Mission régionale d'autorité environnementale  
**Grand Est**

**Avis sur le projet d'installation  
d'une centrale photovoltaïque au sol sur des surfaces agricoles  
à Destry (57)  
porté par la société IBVOGT**

| Nom du pétitionnaire                           | Société IBVOGT                                                                                  |
| Objet de la demande                            | Demande de permis de construire d'une centrale photovoltaïque au sol sur des surfaces agricoles |

**Figure 3: Une coupe de l'installation projetée**

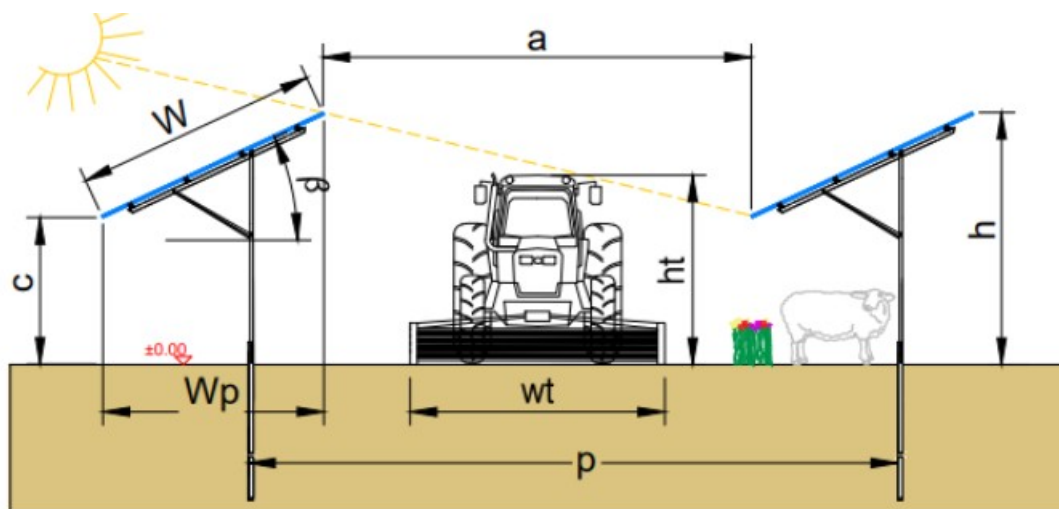
- la largeur d'allée entre deux rangées de panneaux a été portée à 7,20 m, pour une largeur projetée au sol de chaque rangée de panneaux de 4,50 m ;
- le choix d'une technologie de panneaux bifaciaux orientables de type « Trackers », montés sur des structures métalliques légères fixes, en acier galvanisé, inclinés à 20° et orientés en direction du sud ;
- les structures seront maintenues par un système de pieux battus. Selon le dossier, ce système de fondations par pieux présente des avantages, notamment l'absence d'impact pour le sol (pas d'affouillement, pas de nivellement, pas d'entretien). De plus, ils sont entièrement réversibles et leur démontage est facile (simple arrachage) ;
- le point bas des tables photovoltaïques sera d'une hauteur de 1,2 m pour garantir l'absence de contacts entre les bêtes et les panneaux.

L'Ae note que cette disposition n'est pas conforme à la prescription du CDPENAF qui recommande le point bas des panneaux soit à 1,50 mètre (au lieu de 1,20 mètres).

**L'Ae recommande au pétitionnaire de rehausser le point bas des panneaux à 1,50 mètres en cohérence avec la préconisation de la fédération nationale ovine.**
